改善箇所説明図

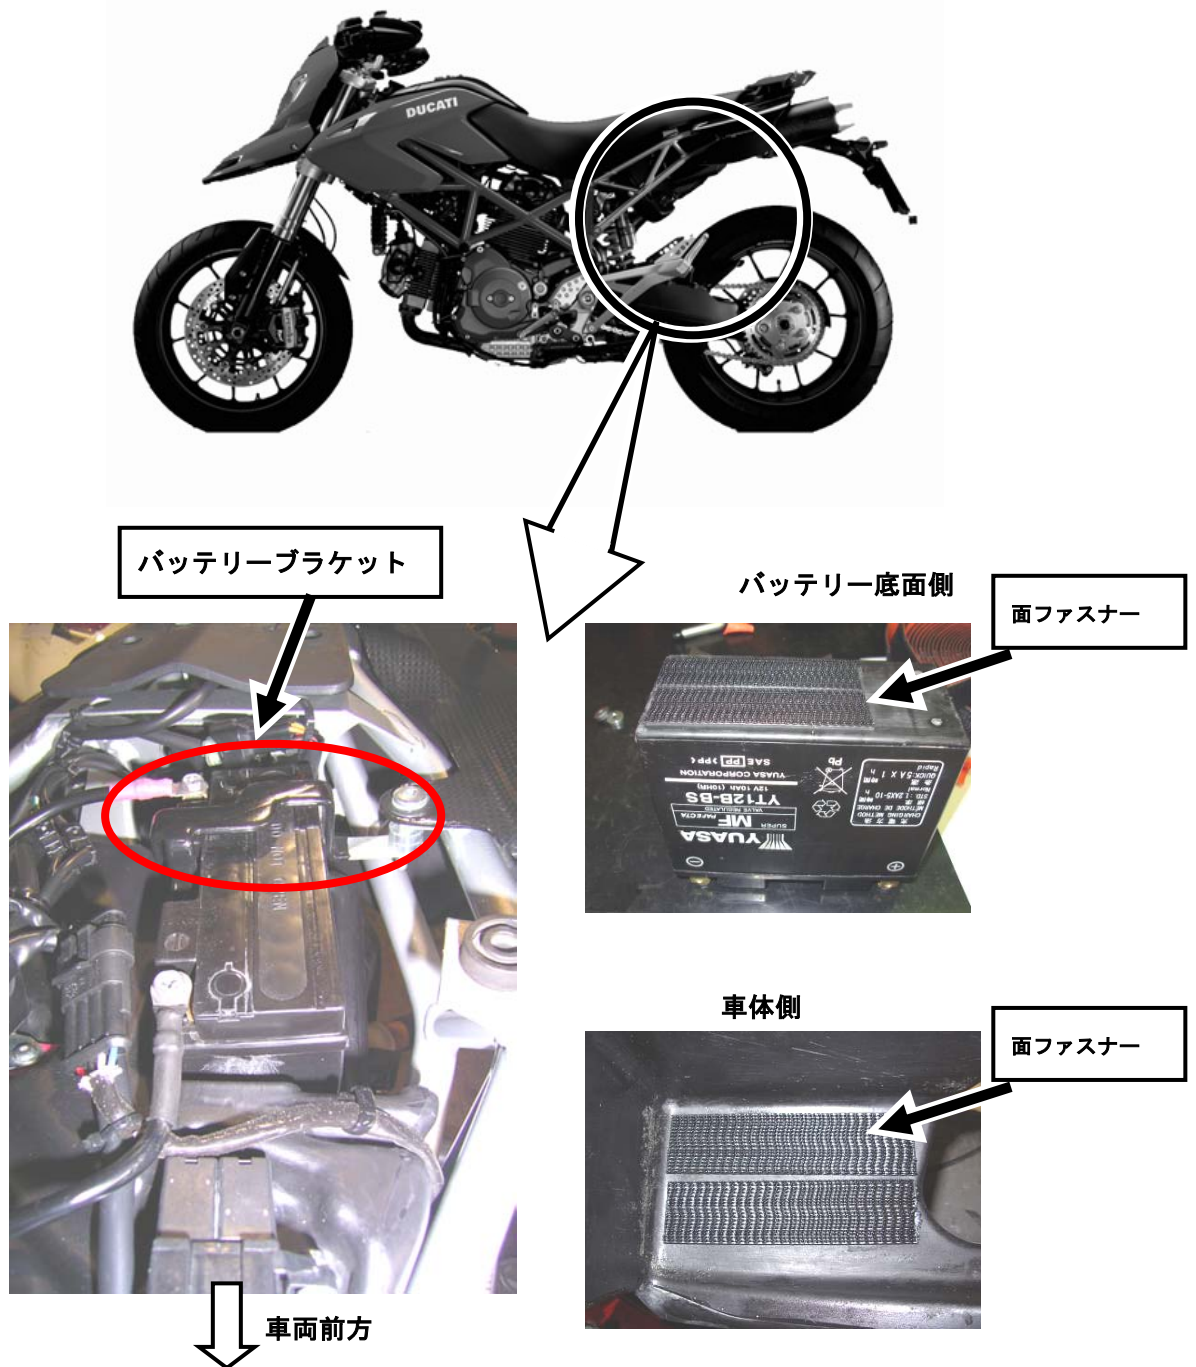
基準不適合箇所

バッテリーの固定方法が不適切なため、バッテリーが振動し、バッテリーターミナル部の配線が損傷することがある。そのため、そのまま使用を続けると、バッテリーが充電されずエンジンが不調となり、最悪の場合、エンストし再始動できなくなるおそれがある。

改善の内容

全車両、バッテリーブラケットを取り付けるとともに面ファスナーで固定する。また、配線が損傷している場合は新品と交換する。
